监 理 通 知 单

工程名称: 五华区 2023 年老旧小区及周边配套基础设施提升改造项目-庭院改造
部分监理服务一标段

编号: YNJL-2023-001

事由: 茭菱公寓单车棚改造质量问题事宜

附件4:

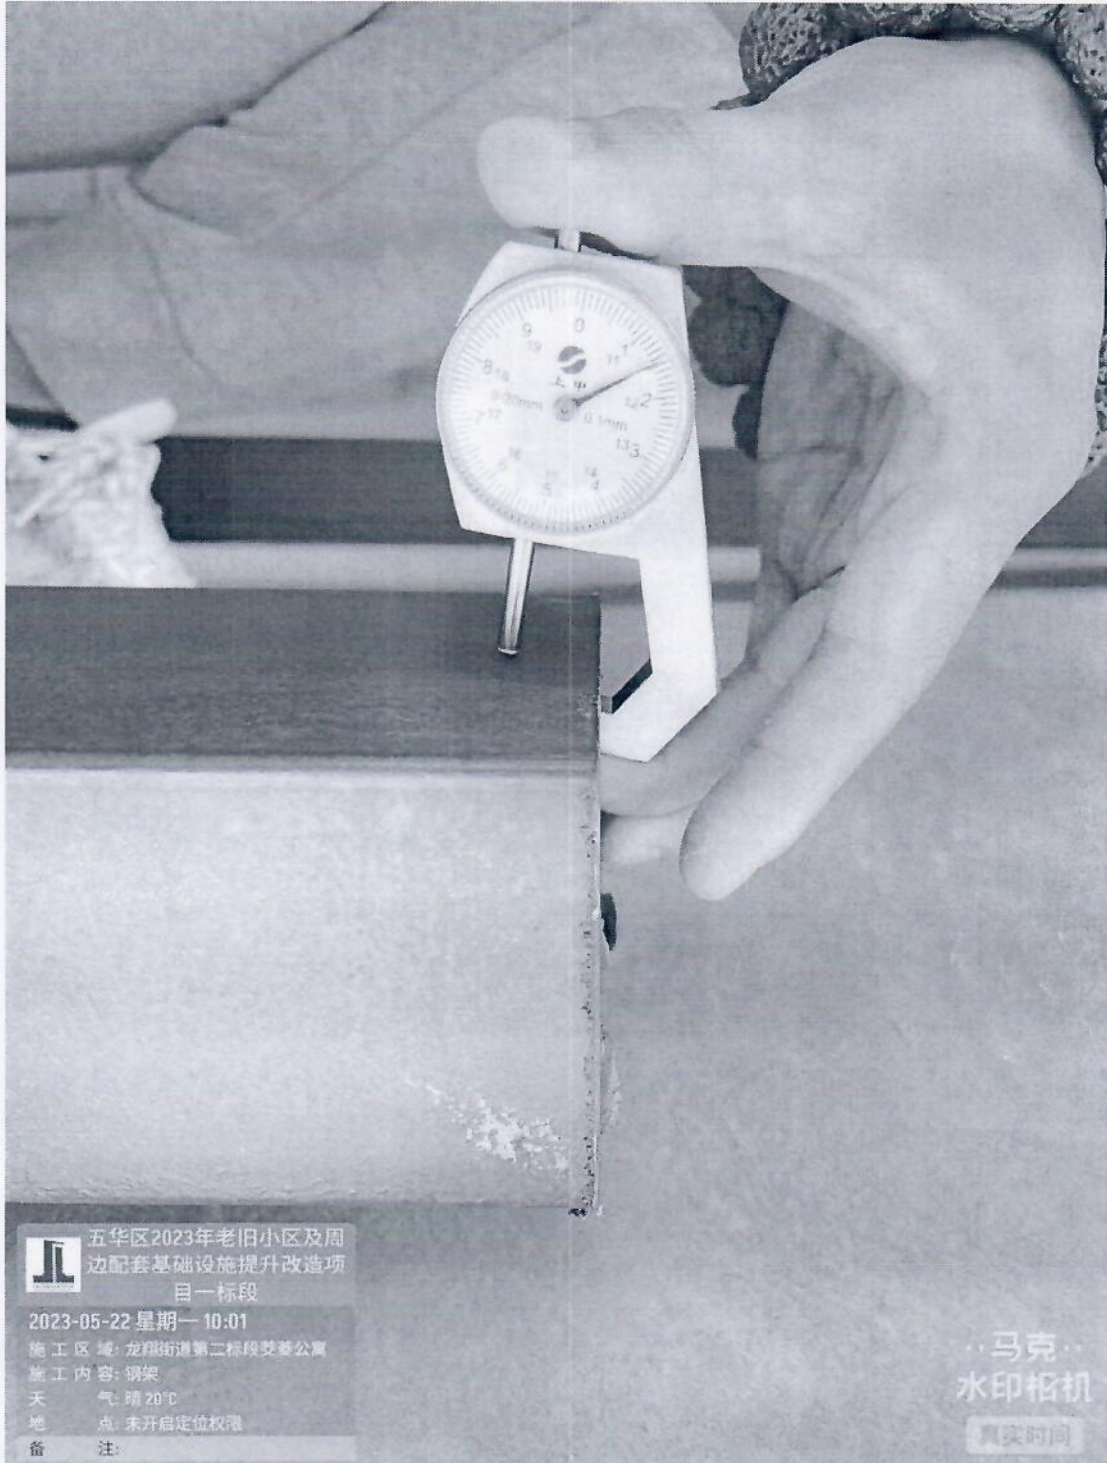
作安装，但单车棚钢材进场未进行报验。现场检查发现方钢管材不是镀锌方管，不符合设计要求，现场使用的钢管为 80mm*80mm 管材壁厚 1.5mm、60mm*40mm 管材壁厚 1.1mm。随后施工单位提供管材质量证明书，未提供出厂检验报告。质量证明书中 80mm*80mm、60mm*40mm 管材壁厚均为 2mm。

4、进场材料及构配件必须报监理验收，不合格材料立即退场处理。
